晋江市金龙豪庭项目 建筑规划方案修改设计

金龙豪庭项目方案修改设计

应开发商的委托要求，沿小区南侧和祥路的大门入口设计进行局部
的优化调整，本次优化调整的内容不改变大门的建筑外轮廓尺寸，不改
变总体规划设计，不影响原规划设计的交通路线和宽度。

建筑表现——鸟瞰图（修改后）

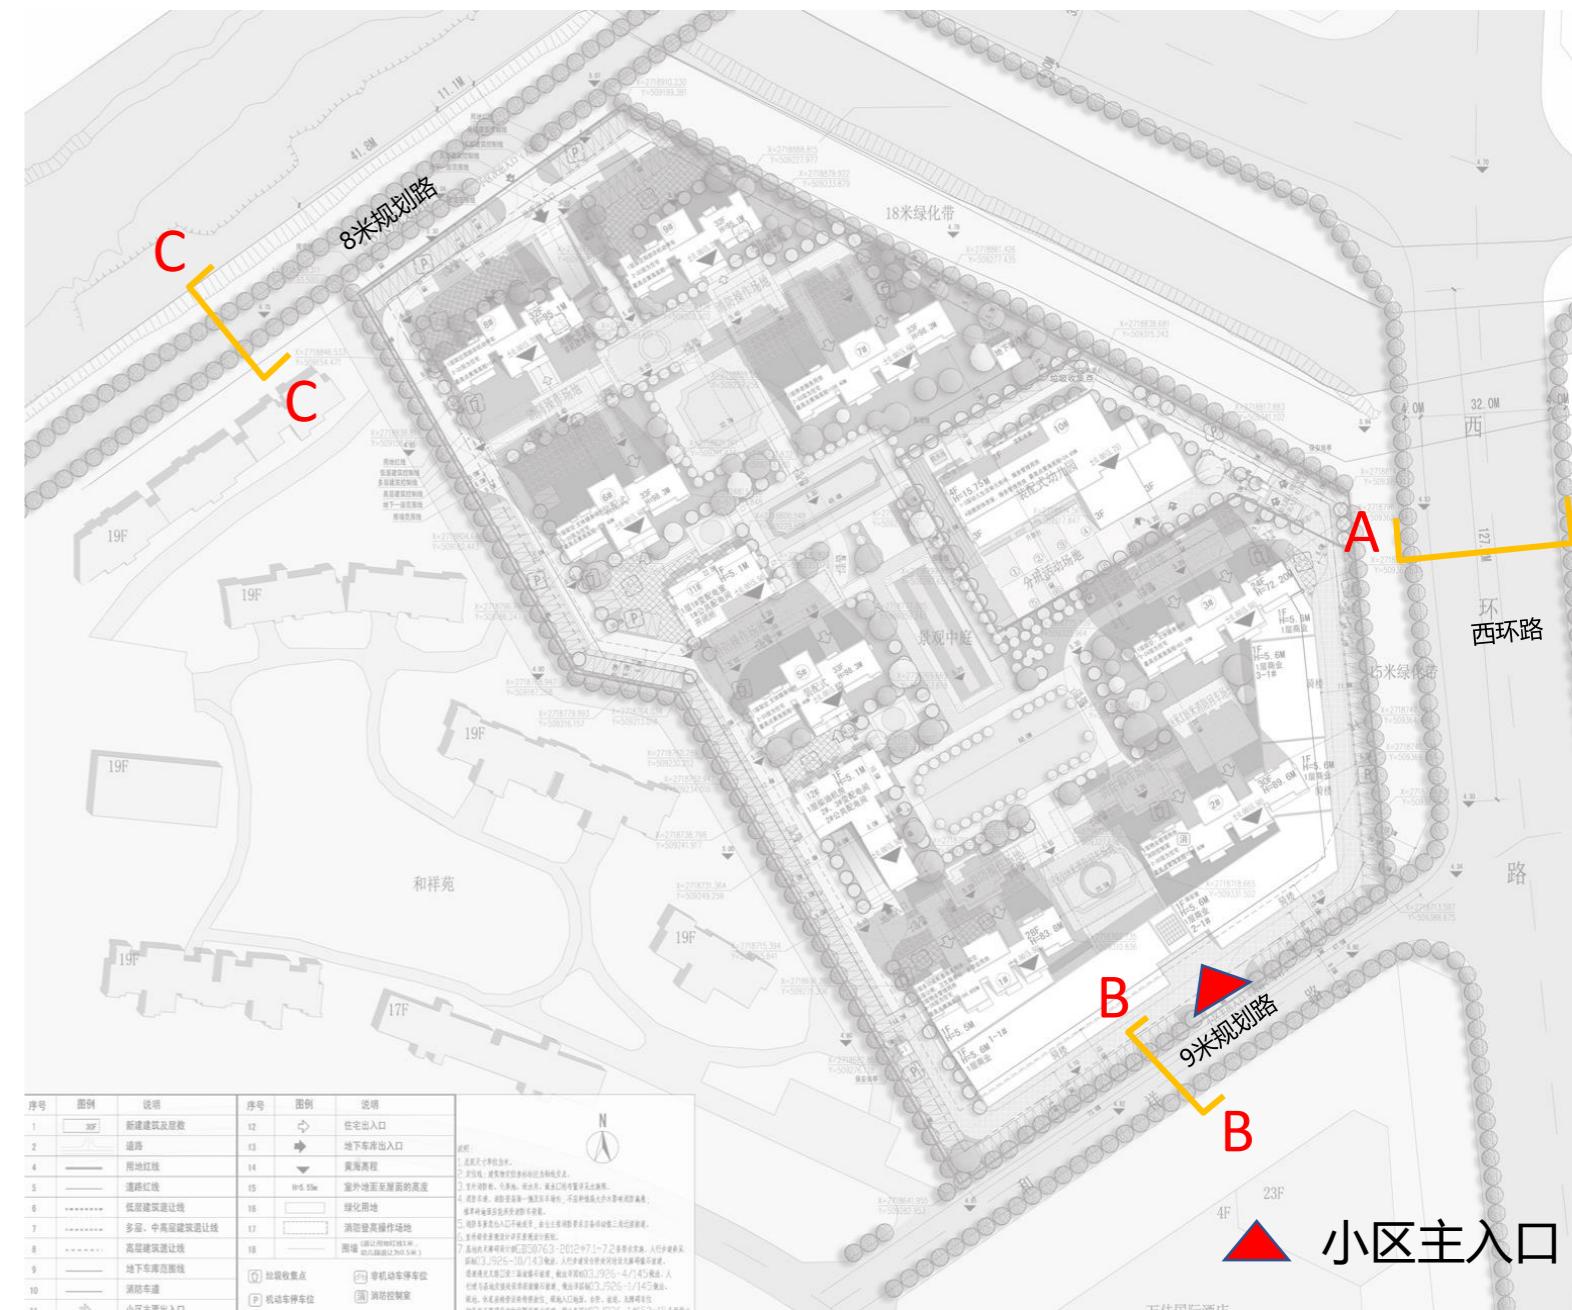
1. 小区南侧出入口门头外墙材料由仿石砖改用干挂石材、局部造
型微调整，提升建筑形象的档次；
2. 商业门窗大小修改，方便以后经营使用。

图 1-1
DRAWING 大门一层修改前后平面图

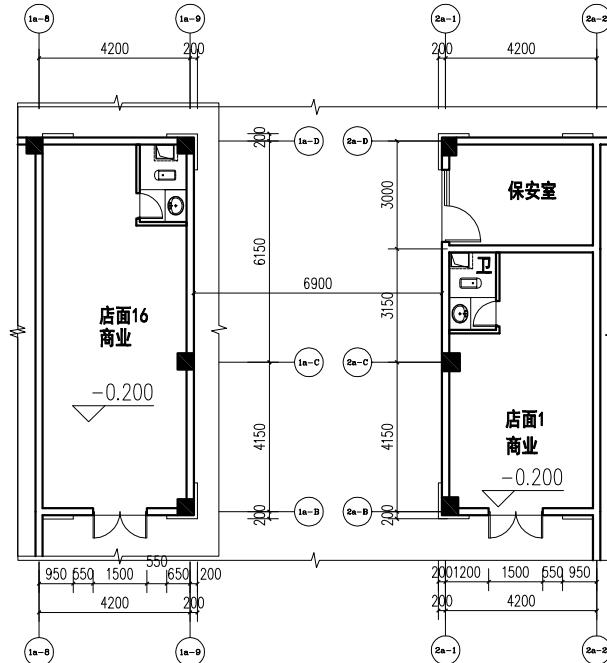
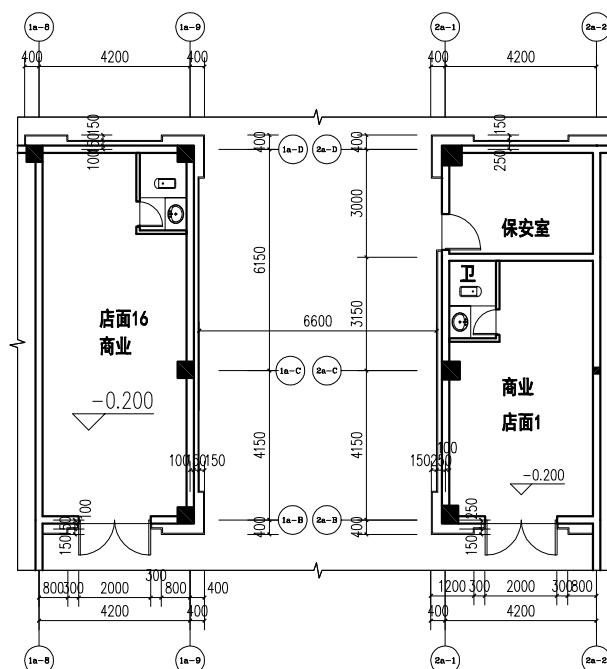
大门一层平面图：入口门头的外墙由仿石砖修改为干挂石材，外墙
材料选用锈石板材，柱础材料为枫叶红板材，局部增加 150mm 干挂厚度；
大门两侧商业门加大，由 1500mm 调整为 2000mm。

大门修改后屋面层局部平面图

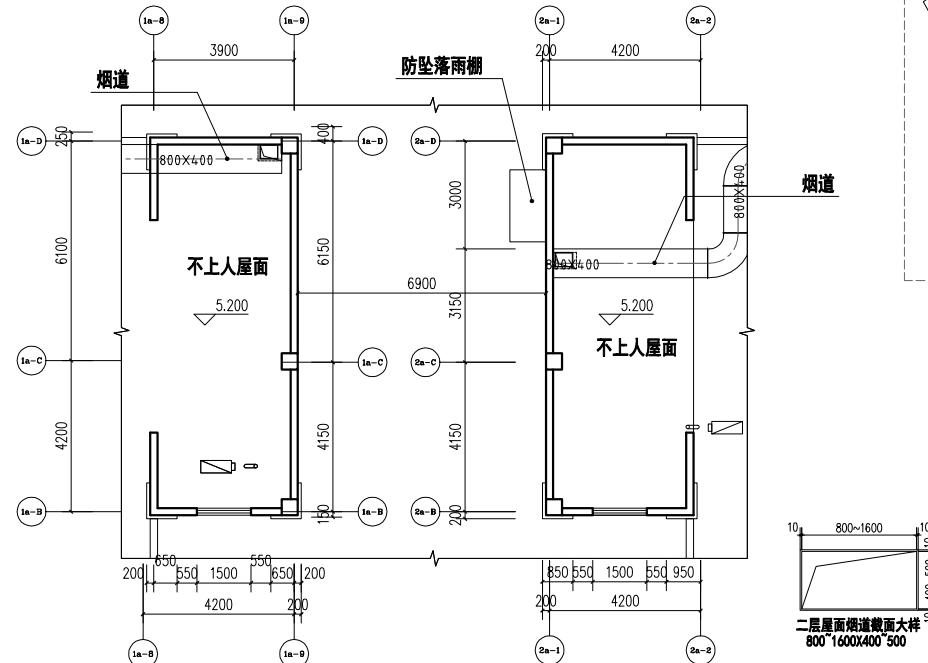
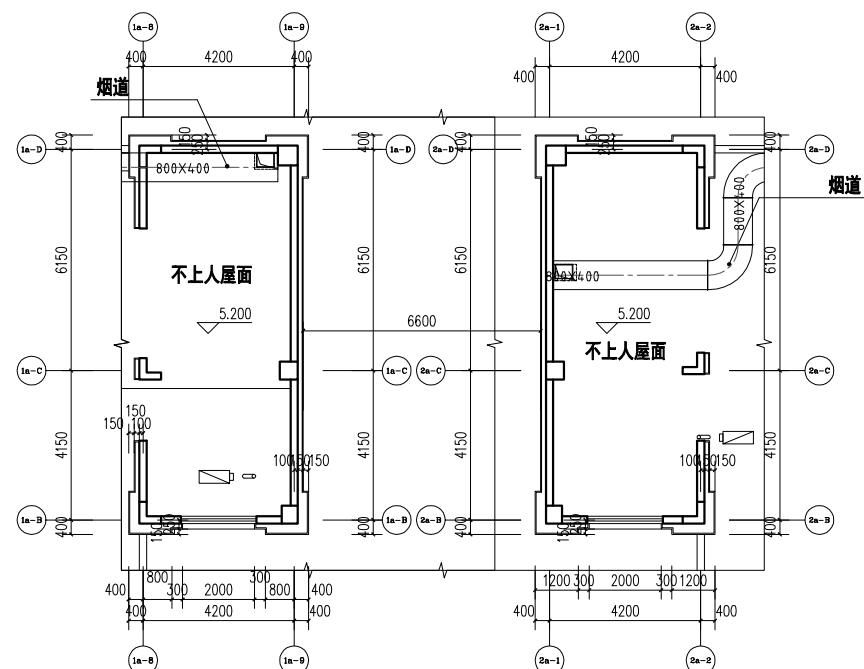
商业屋面层大门平面图：入口门头商业外墙由仿石砖修改为干挂石
材，外墙材料选用锈石板材，局部增加 150mm 干挂厚度；扩大窗户，由
1500mm 调整为 2000mm，屋顶平面图同步修改。

DRAWING
大门东修改前立面图
大门东修改后立面图

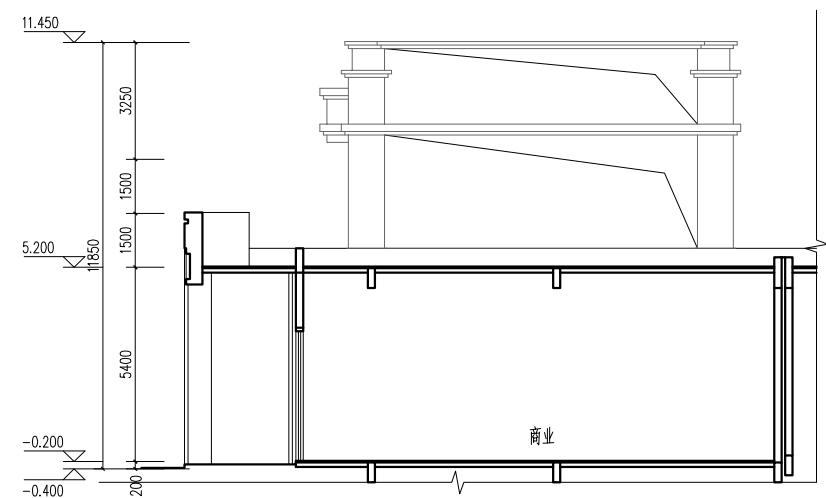
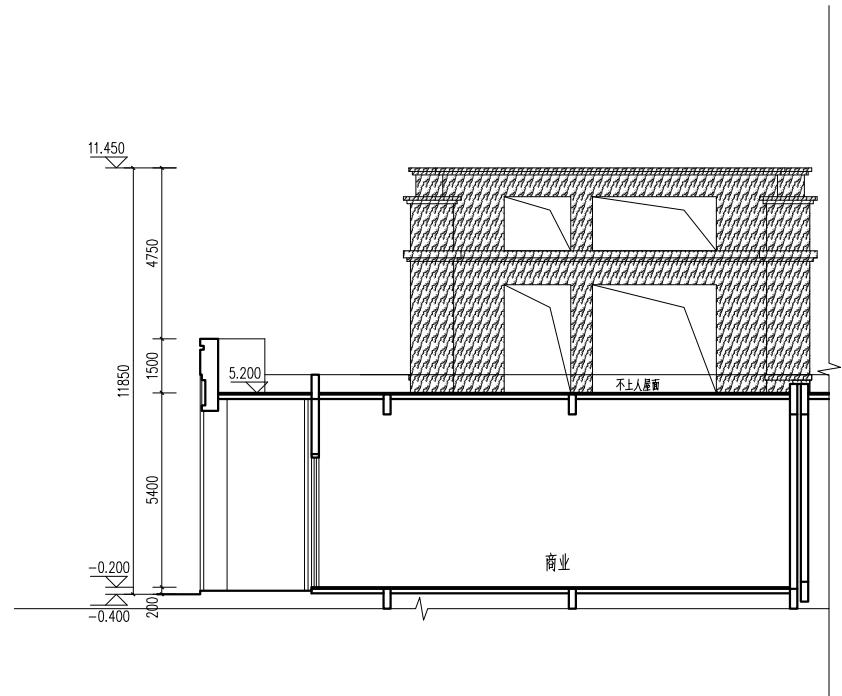
立面图：根据平面图同步调整；

~~修改前：~~

棕色仿石砖

修改后：

白锈石石材
